Nr sprawy 5/ZP/DZ/2/UM/2018

ZAPYTANIA (III)
I WYJAŚNIENIA TREŚCI SPECYFIKACJI ISTOTNYCH WARUNKÓW ZAMÓWIENIA
(SIWZ)

„WYKONANIE ROBÓT BUDOWLANYCH POLEGAJĄCYCH NA PRZEBUDOWIE TOROWISKA WRAZ Z SIECIĄ TRAKCYJNĄ W CIĄGU UL. MICKIEWICZA OD MOSTU AKADEMICKIEGO DO SKRZYŻOWANIA Z UL. BRZÓZOWSKIEGO (WRAZ Z PRZEJAZDEM)”

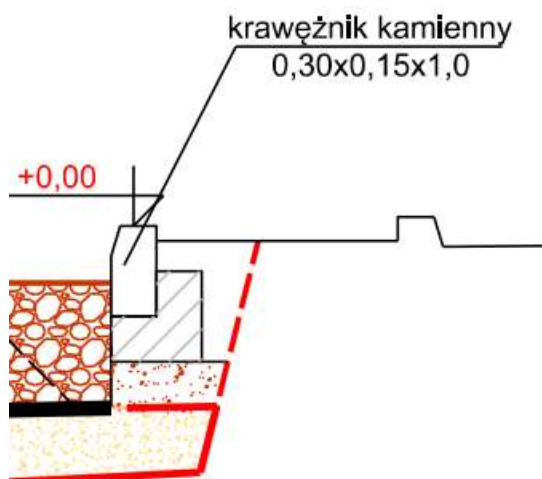
19. TER – branża torowa - budowa torowiska na płycie betonowej zbrojonej – brak poz. geowłókna.

Prosimy u uzupełnienie TER o brakującą pozycję dla zabudowy geowłókny separacyjno-filtracyjnej dla torowiska na płycie betonowej zbrojonej.

Odpowiedź: TER uzupełniono poz. 51a.

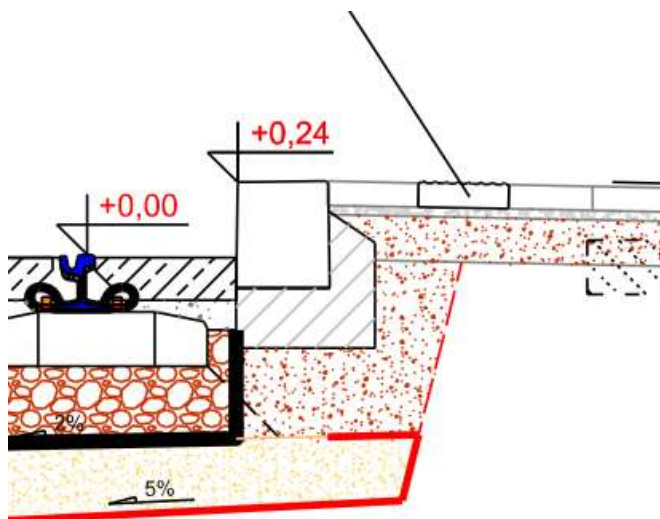
Między podbudową z kłińca 5/31,5mm, a ławą betonową krawężnika 30x15x10cm znajduje się warstwa, którą zgodnie z SWiORB może być ławą żwirową lub ławą tłoczną.

Ponieważ ilości związane z wykonaniem tej warstwy wynoszą ponad 150m³ prosimy u uzupełnienie TER o brakującą pozycję podbudowy związanej z zabudową krawężnika kamiennego 30x15x10cm oraz wskazanie z jakiego materiału ma być wykonana.

Odpowiedź: Należy wycenić podbudowę z niesortu 0-31,5. Powyższa warstwa została ujęta ilościowo w pozycji 92 TER i będzie według niej rozliczana.

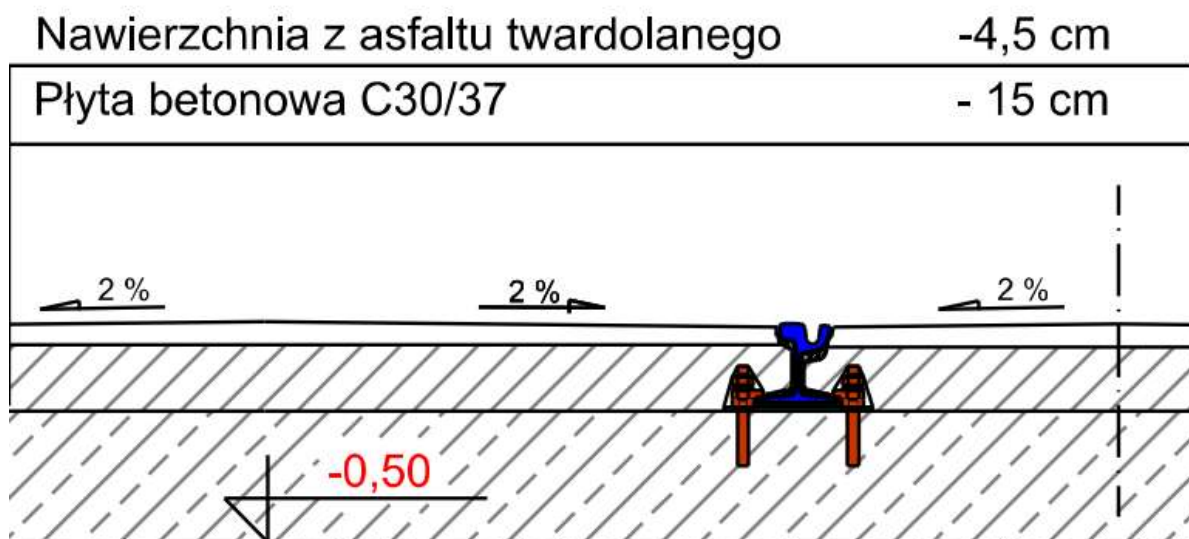
W myśl ust. 5.7.1.c STWiORB oraz pkt. 2.4.6 PW wykonawca jest zobowiązany do wykonania robót o niewiadomym charakterze i niewiadomej ilości. Zapis ww ustępu może obejmować całkowity remont 20mpt torowiska o typie nawierzchni LK1 w płytach typu "węgierskiego" wraz z remontem dylatacji mostowej oraz 20mpt w technologii podsypkowej dla nawierzchni typu 60R2.

Ponieważ zapisy tej części STWiORB są bardzo nieprecyzyjne i każdy w oferentów może inaczej skalkulować koszty robót, może to skutkować tym, że oferty nie będą porównywalne w tym zakresie, czego konsekwencją będzie złamanie Art.7 pkt.1 ustawy PZP oraz Art.29.1 i Art.29.2.

W związku z powyższym prosimy o dokładne opisanie za pomocą pozycji TER jakie roboty wykonawca ma wykonać i w jakich ilościach prac na odcinku:

- „stare torowisko” o nawierzchni LK1 w płytach typu „węgierskiego”,
- „stare torowisko” o nawierzchni 60R2 w technologii podsypkowej.

Odpowiedź: Uzupełniono TER o dodatkową pozycję 119.

Rysunek Z-2 - System RCS torowisko wspólne z jezdnią

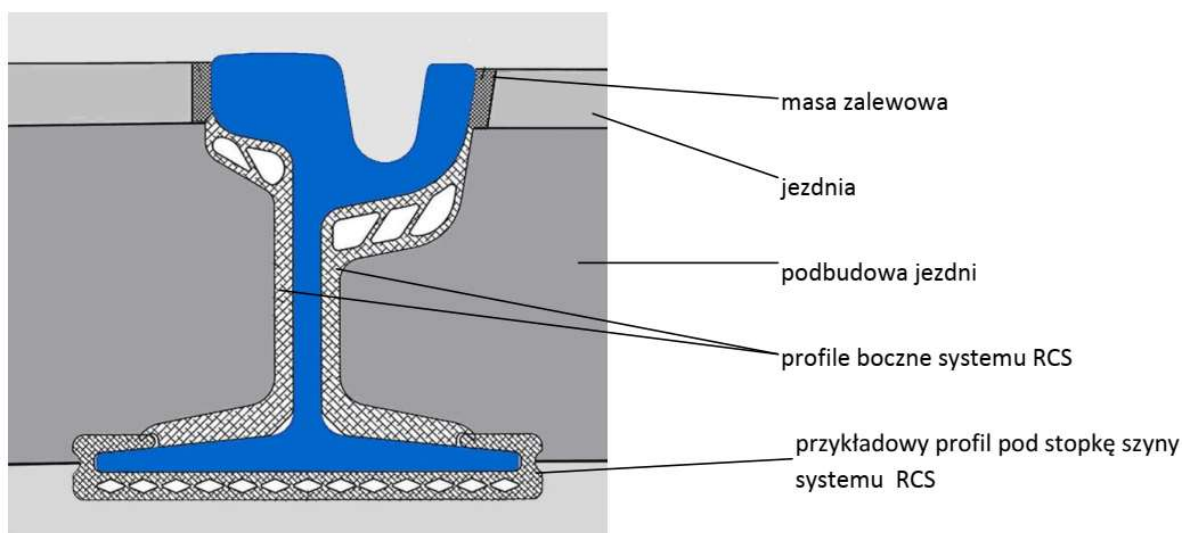
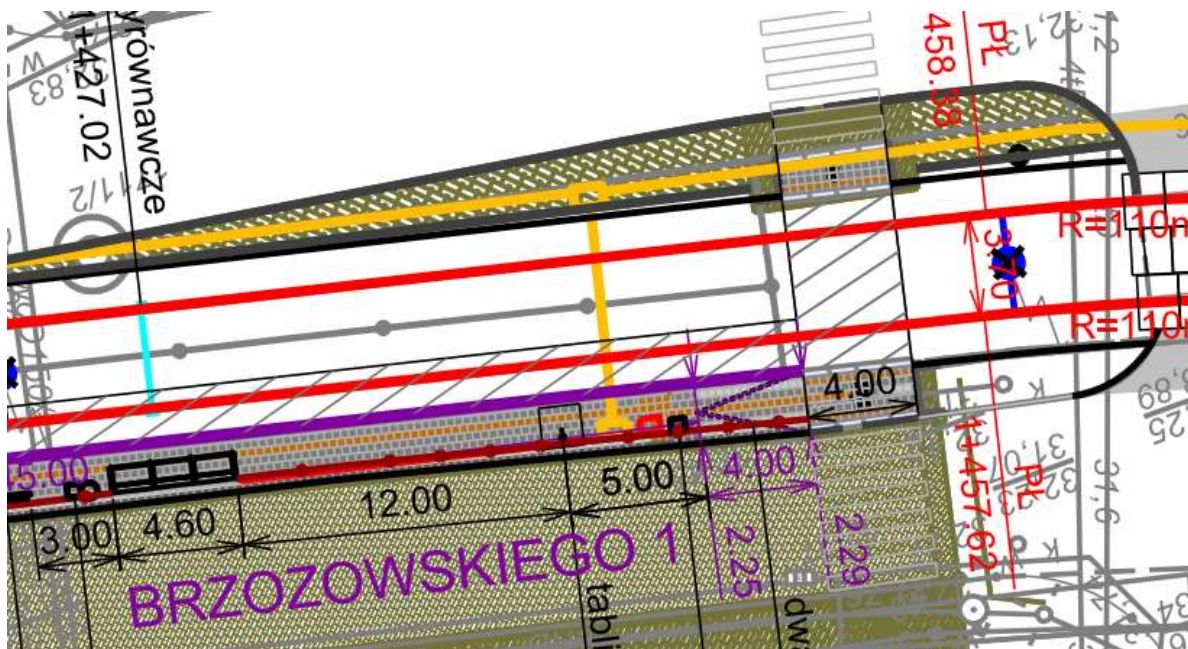
Wg PW dolna powierzchnia okładziny stopki szyny licuje z podbudową z płyty żelbetowej gr. 30cm. Konsekwencją tego rozwiązania są grubości warstw do zabudowy zastosowane jako wypełnienie torowiska dające łączną grubość 19,5cm przy wys. szyny równej 18cm.

SWiORB w części D. 03.01.01 ust. 5.7.1.a opisuje zabudowę szyn przez wylanie płyty betonowej do wysokości podkładki z polipropylenu, tak aby beton obejmował jej krawędzie boczne co jest zgodne z systemem RCS:

Prosimy o wskazania prawidłowego rozwiązania zabudowy szyn na płycie betonowej zbrojonej, potwierdzenie grubości warstw zabudowy torowiska i w konsekwencji pozostałych zapisów dokumentacji projektowej i TER.

Odpowiedź: Należy wykonać zgodnie ze STWiORB .

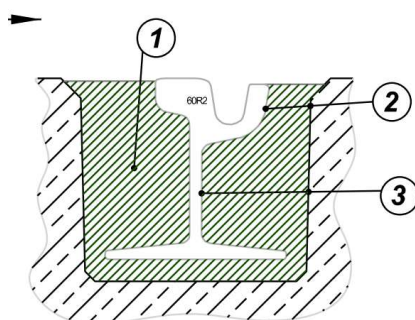
Ponieważ w dokumentacji występują sprzeczne wymagania dla geowłókniny sepaacyjno-filtracyjnej prosimy o odpowiedź które parametry ww geowłókniny są wymagane przez Zamawiającego.

Odpowiedź: Należy zastosować geowłókninę separacyjno-filtracyjną o parametrach podanych D.03.01.01 . Zamawiający dokona stosownej modyfikacji zapisów SIWZ w tym zakresie.

Szczegół mocowania 1:10

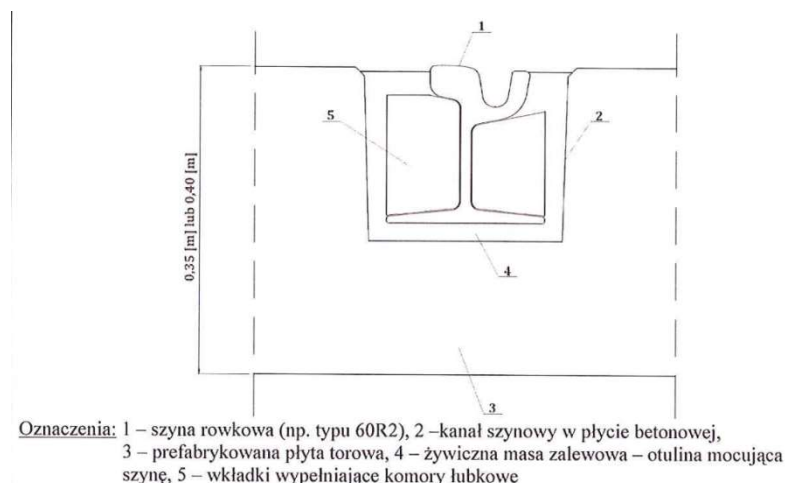
PW w części rysunkowej przedstawia rozwiązanie mocowania szyny pływającej w kanale torowej płyty rowkowej bez zastosowania bloczków w komorach szynowych.

Ponieważ rozwiązanie projektowe z związku z ponad dwukrotnie większym zużyciem materiałów zalewowych podraża bezpodstawnie wykonanie prac oraz biorąc pod uwagę pozytywną ocenę właściwości użytkowych wyrobu budowlanego wydaną przez IBDiM dla rozwiązania zawierającego betonowe wkładki wypełniające komory łukowe, zwracamy się z prośbą o zaakceptowanie przez Zamawiającego poniższego rozwiązania:

Odpowiedź: Należy zastosować rozwiązanie zgodnie z projektem wykonawczym.
